SERVICE INFO – INA 0163

Χρήση παρεχόμενων βιδών

Το κέλυφος της αντλίας νερού έχει διαφοροποιηθεί

Κατασκευαστής: Ford

Εικόνα 2: Διαφοροποιημένα σημεία στήριξης της αντλίας νερού

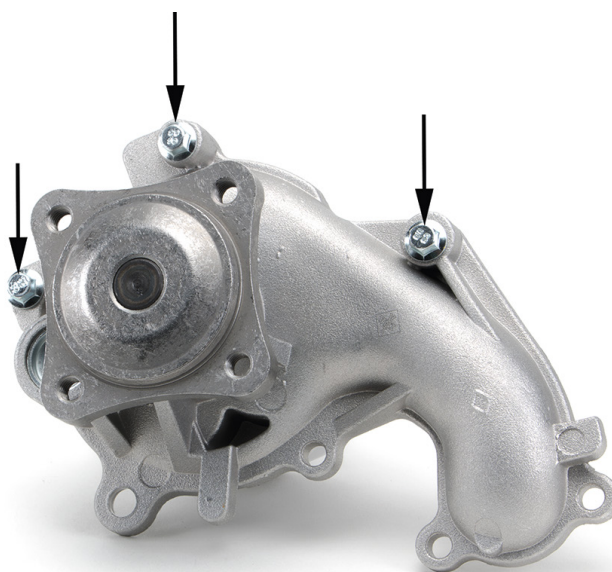
Το κέλυφος της αντλίας νερού 538 0256 10 έχει διαφοροποιηθεί. Σαν αποτέλεσμα, οι βίδες (M6x37) που παρέχονται, πρέπει οπωσδήποτε να χρησιμοποιηθούν στα 3 σημεία που υποδεικνύονται (Εικ.2).

Το αυξημένο πάχος του υλικού στα 3 αυτά σημεία στήριξης, καθιστά απαραίτητη τη χρήση των 3 αυτών βιδών.
